SECRETARÍA DE INFRAESTRUCTURA, COMUNICACIONES Y TRANSPORTES

RESPUESTA a los comentarios recibidos durante el plazo de consulta pública, respecto al Proyecto de Norma Oficial Mexicana PROY-NOM-033-SCT2-2024, Diseño de plazas de cobro en carreteras. Criterios de seguridad vial, publicado el 29 de mayo de 2024.

RESPUESTA A LOS COMENTARIOS RECIBIDOS DURANTE EL PLAZO DE CONSULTA PÚBLICA, RESPECTO AL PROYECTO DE NORMA OFICIAL MEXICANA PROY-NOM-033-SCT2-2024 “DISEÑO DE PLAZAS DE COBRO EN CARRETERAS. CRITERIOS DE SEGURIDAD VIAL”, PUBLICADO EN EL DIARIO OFICIAL DE LA FEDERACIÓN EL 29 DE MAYO DE 2024

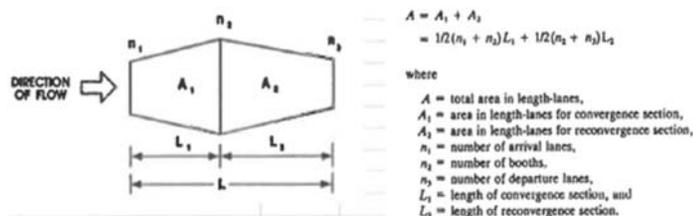
cada 50km de carretera. Sin embargo, ni el proyecto de norma ni los LINEAMIENTOS son claros en las consecuencias de incumplimiento ni los mecanismos para asegurar su cumplimiento. Por ello, no es difícil encontrar plazas de cobro en los que el tiempo de espera excede en mucho el límite ya mencionado. No existe nada en el proyecto de norma que haga que esta situación cambie.

Dentro del mismo punto 6.3.1, se sugiere homologar un método para estimar el área necesaria de construcción de la zona de carriles, un ejemplo puede ser el siguiente:

Respecto a la sugerencia de homologar un método para estimar el área necesaria de construcción de la zona de carriles, en particular el ejemplo que propone el promovente:

El establecer en el proyecto de NOM el método para calcular el área del diamante de transición, dada su simpleza, no se considera que agregue valor a la regulación.

El ejemplo no incluye las áreas de aproximación y de aceleración, lo que podría crear confusión en el usuario de la NOM.
